## Product change EILP18 yokes with new tolerance

140214FER1e

<b>1. ID No. / ID-Nr.:</b> FER 14.001		<b>2. Date of announcement / Datum der Ankündigung:</b> Feb. 14, 2014	
<b>3. Type / Produktgruppe:</b> Yoke / Bügelhalterung EILP18	<b>Old ordering code / Alte Bestell-Nr.:</b> B66284F2204X000	<b>New ordering code / Neue Bestell-Nr.:</b> No change / Keine Änderung	<b>Customer part number / Kundensachnummer:</b>
<b>4. Description of change / Beschreibung der Änderung:</b> The tolerance for the opening dimension of EPCOS yokes with EILP18 core shape (ferrite accessories) from the Šumperk plant, Czech Republic, has been changed. This tolerance is being adjusted from 3.8 mm +0.15 mm to 3.8 mm +0.15/-0.10 mm in order to optimize the production process./ Bei der EPCOS Bügelhalterung der Kernform EILP18 (Ferritezubehör) aus dem Werk Šumperk, Tschechien, ändert sich die Toleranz für das Maß der Klammeröffnung: Sie wird zur Optimierung der Fertigung von 3,8 mm +0,15 mm auf 3,8 mm +0,15/-0,10 mm angepasst.

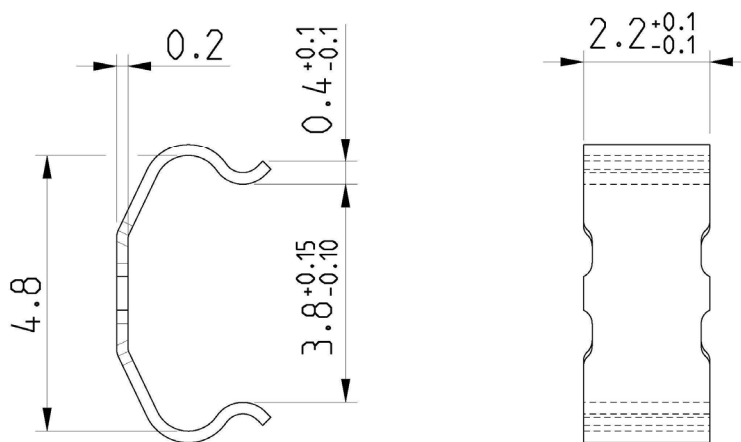
The tolerance for the opening dimension of EPCOS yokes with EILP18 core shape (ferrite accessories) from the Šumperk plant, Czech Republic, has been changed. This tolerance is being adjusted from 3.8 mm +0.15 mm to 3.8 mm +0.15/-0.10 mm in order to optimize the production process.
